**AVIS RELATIF À LA PROTECTION
CONTRE LES EVENTUELS EFFETS NOCIFS ET NUISANCES
PROVOQUÉS PAR LES RAYONNEMENTS NON IONISANTS
GÉNÉRÉS PAR DES ANTENNES ÉMETTRICES STATIONNAIRES**

Commune : CHARLEROI - Exploitant : ORANGE

Référence exploitant : 048C1_2 & 30284C1_1 & 40284C1_1 & 50284C1_1

Rapport n° 2404 / 2023

Figure 1 : Vue en plan des lieux de séjour et des points de contrôle

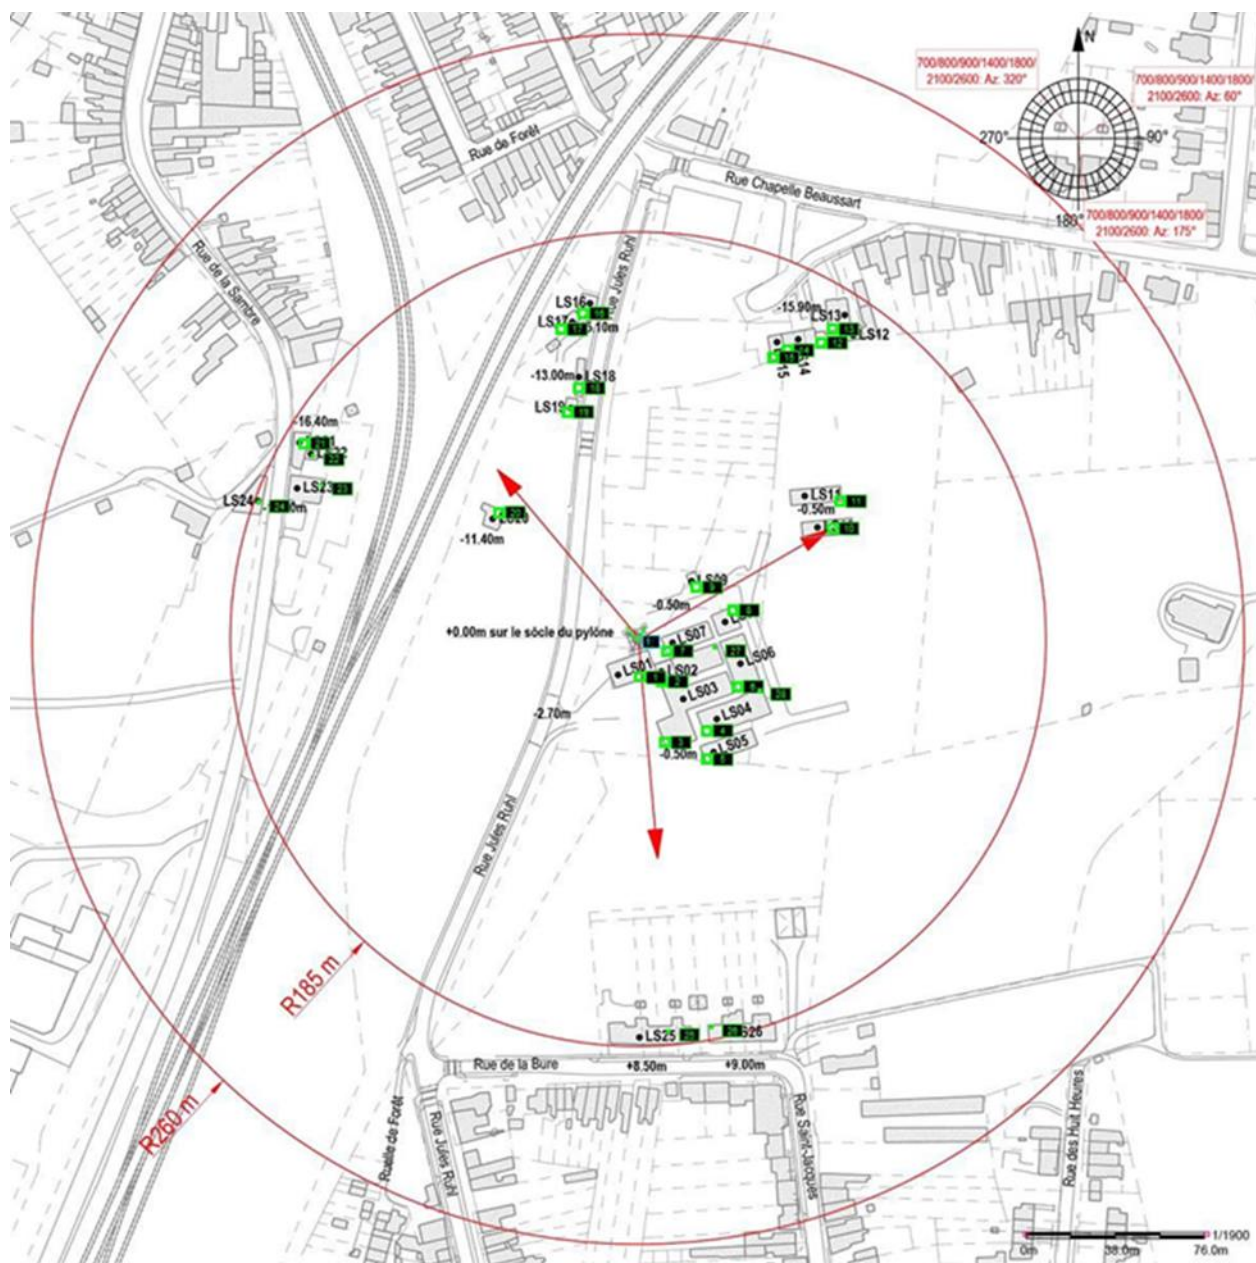
N° point de contrôle	LS	Atténuation (dB)	Indice d'exposition relatif à la limite par installation IE_i
10	LS10	3,0	0,240
11	LS11	3,0	0,218
23	LS23	3,0	0,068
22	LS22	3,0	0,067
21	LS21	3,0	0,066
16	LS16	3,0	0,065
14	LS14	3,0	0,064
13	LS13	3,0	0,060
12	LS12	3,0	0,046
24	LS24	3,0	0,042
17	LS17	3,0	0,039
15	LS15	3,0	0,026
1	LS01	3,0	0,021
9	LS09	3,0	0,020
3	LS03	3,0	0,017
8	LS08	3,0	0,017
5	LS05	3,0	0,012
20	LS20	3,0	0,012
18	LS18	3,0	0,012
2	LS02	3,0	0,010
4	LS04	3,0	0,010
27	LS03	3,0	0,009
28	LS04	3,0	0,006
6	LS06	3,0	0,005
7	LS07	3,0	0,004
19	LS19	3,0	0,003
25	LS25	3,0	0,002
26	LS26	3,0	0,001

En ce qui concerne les antennes de l'installation mentionnées dans le tableau 1, la distance maximale à laquelle la limite pourrait être atteinte, à l'extérieur, est égale à 72,3 m. S'il n'y a pas de LS à une distance inférieure, les antennes respectent forcément la limite d'immission.

Dans le cas des LS situés à l'intérieur des bâtiments, une atténuation d'obstacle est prise en compte et il en résulte que la distance maximale à laquelle la limite pourrait être atteinte se réduit à 51,2 m.

En conclusion, les antennes émettrices stationnaires faisant partie de l'installation référencée dans le paragraphe 2 et dont les caractéristiques techniques sont résumées dans le tableau 1 **respectent les limites d'immission** fixées à l'article 4 du décret du 8 décembre 2022 (M.B. du 16.12.2022) modifiant le décret du 3 avril 2009 relatif à la protection contre les éventuels effets nocifs et nuisances provoqués par les rayonnements non ionisants générés par des antennes émettrices stationnaires.

Figure 2 : Vue en plan des installations d'antennes dans un rayon de 300 mètres autour de l'installation faisant l'objet de la demande d'avis

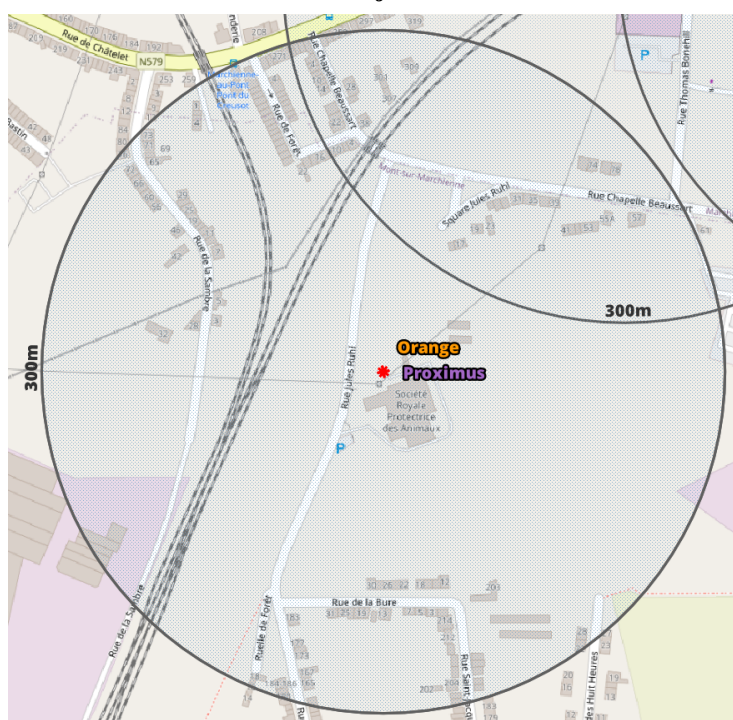
Compte tenu du nombre d'installations localisées dans la figure 2, il apparaît que l'intensité du rayonnement électromagnétique généré, dans les lieux de séjour situés à proximité de l'installation référencée dans le paragraphe 2, par l'ensemble des antennes émettrices stationnaires de l'ensemble des exploitants du même site d'antennes émettrices stationnaires respecte la limite fixée à l'article 4, § 2 du décret.
